改善箇所説明図

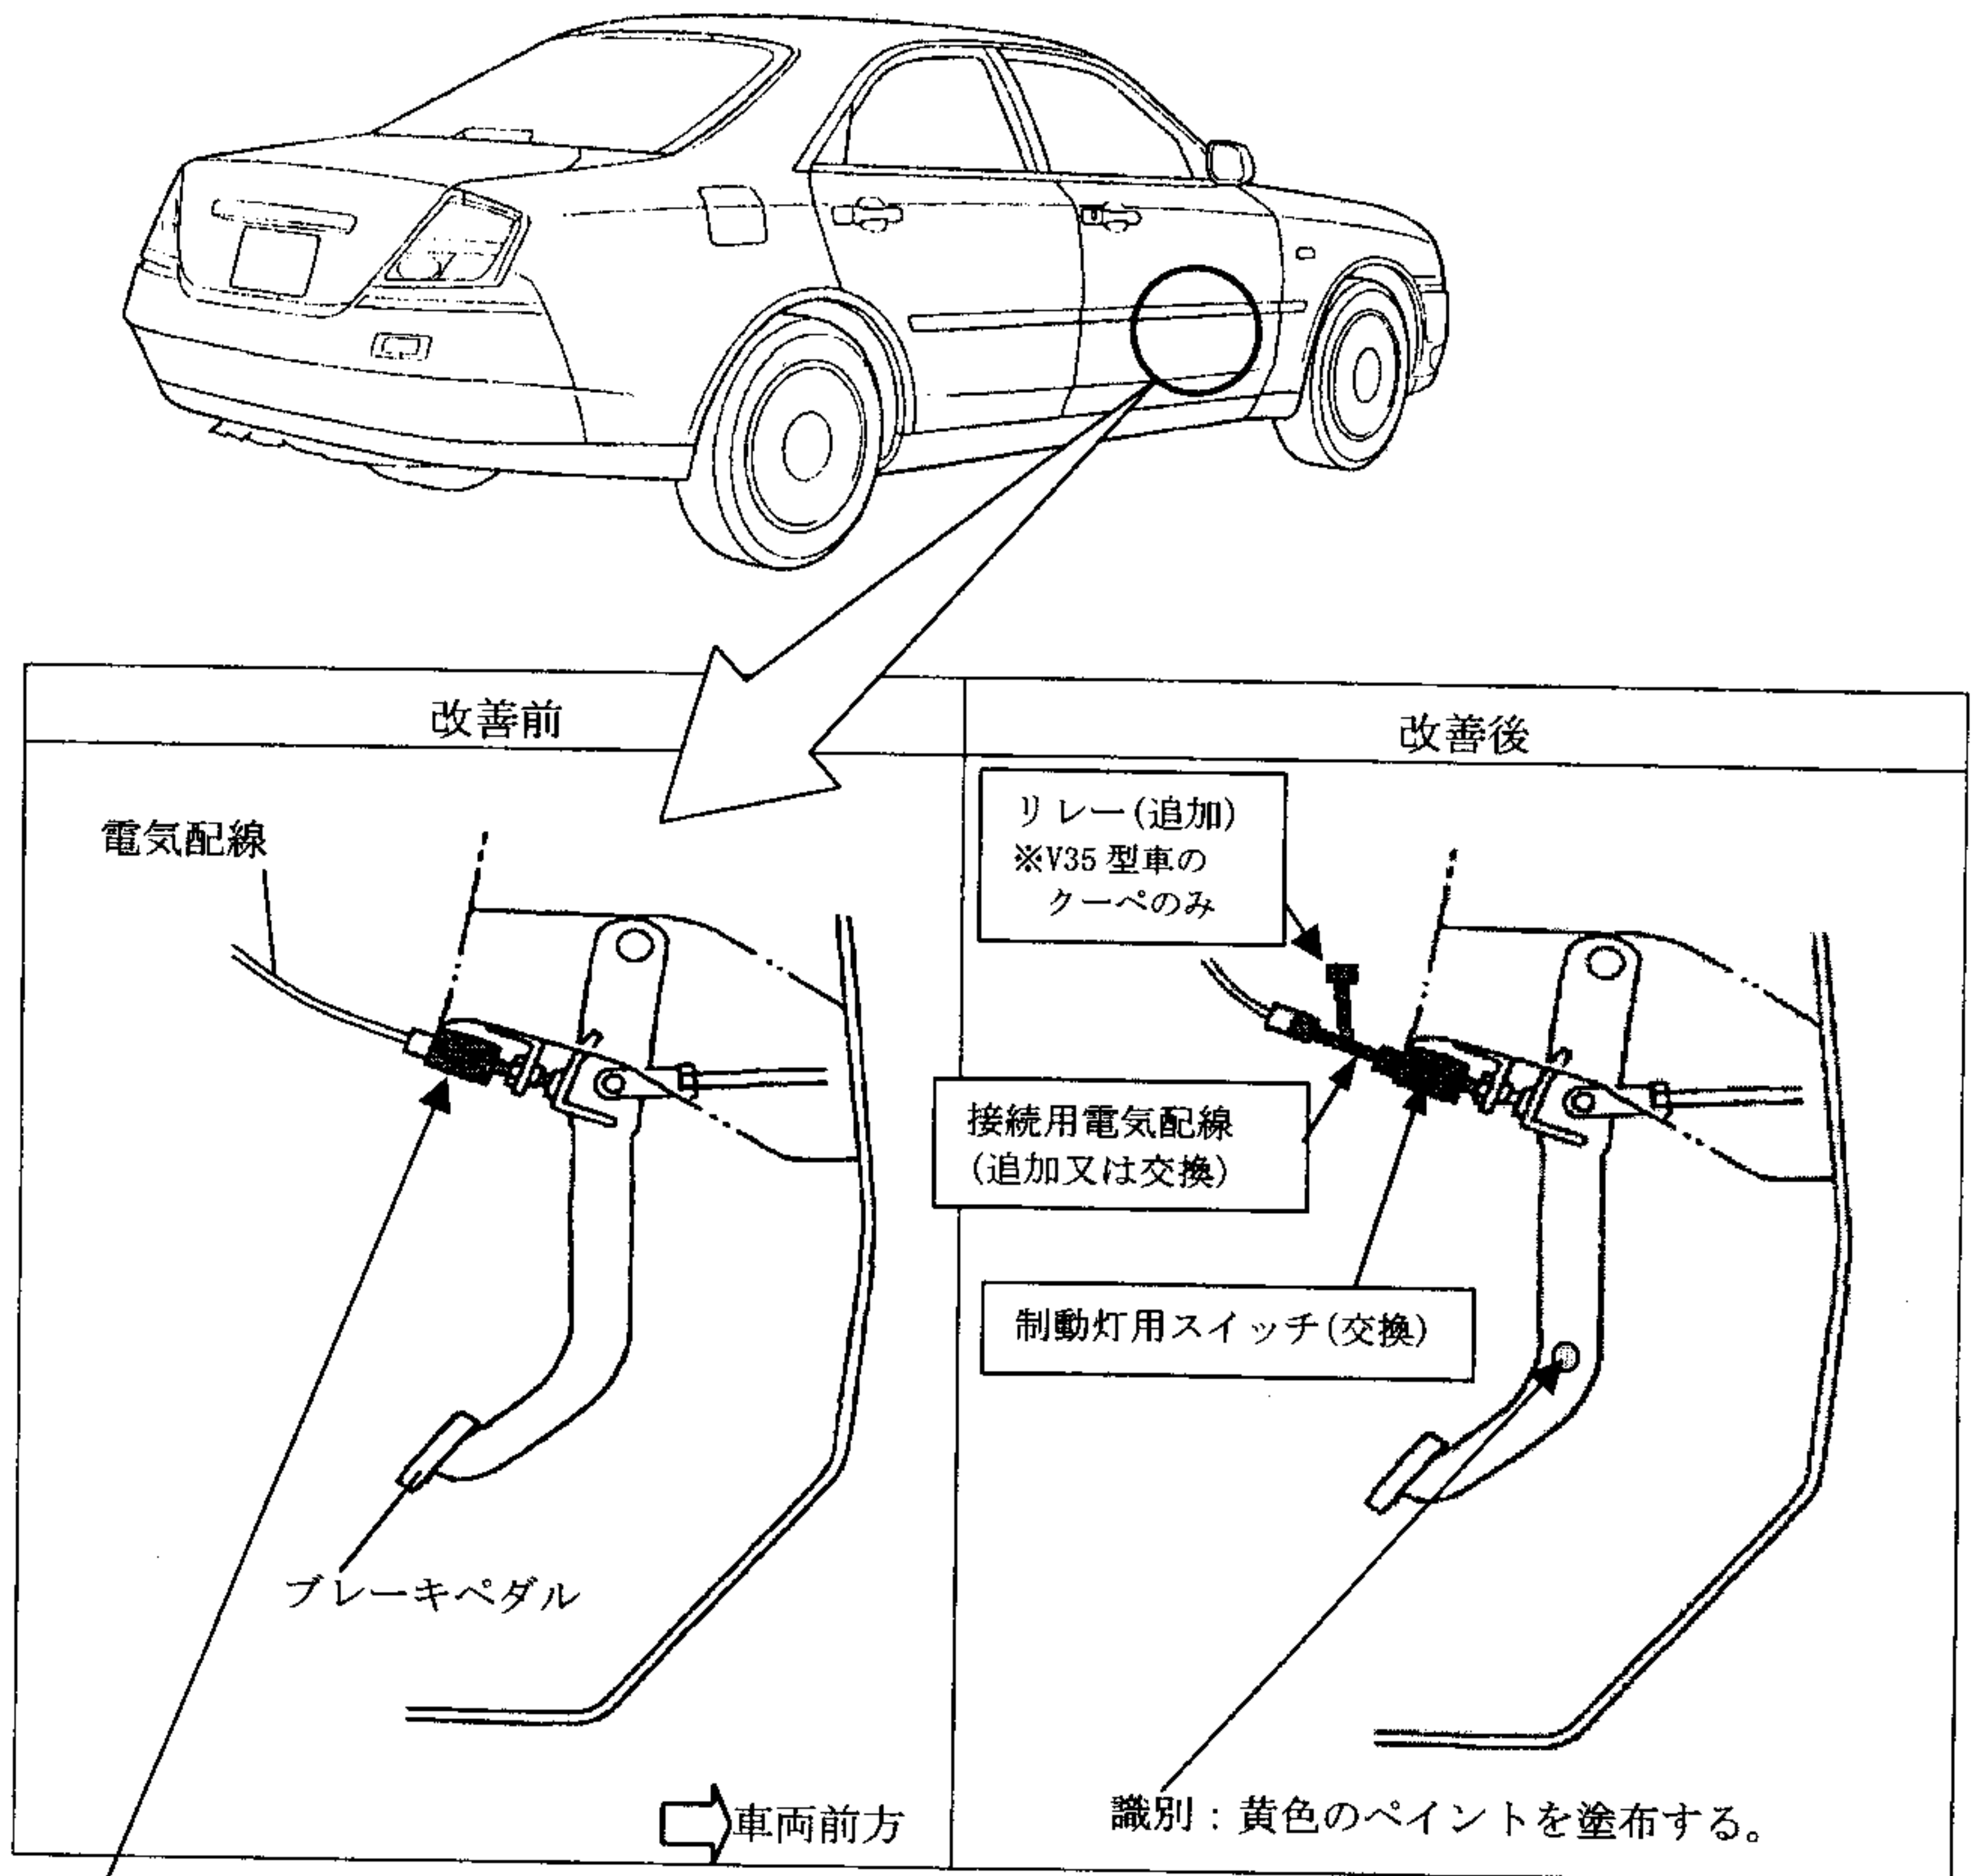
基準不適合発生箇所

電気装置において、制動灯用スイッチにかかる電気負荷に対して、接点方式が不適切なため、使用過程で酸化物が生成され、接点部の接触抵抗が増大することがあり、最悪の場合、接点部が導通不良となり、制動灯が点灯しなくなるおそれがある。

改善の内容

全車両、当該スイッチを対策品と交換する。あわせて接続用電気配線を追加、又は交換する。なお、一部車種については、リレーを追加する。

注: は、追加又は交換部品を示す。
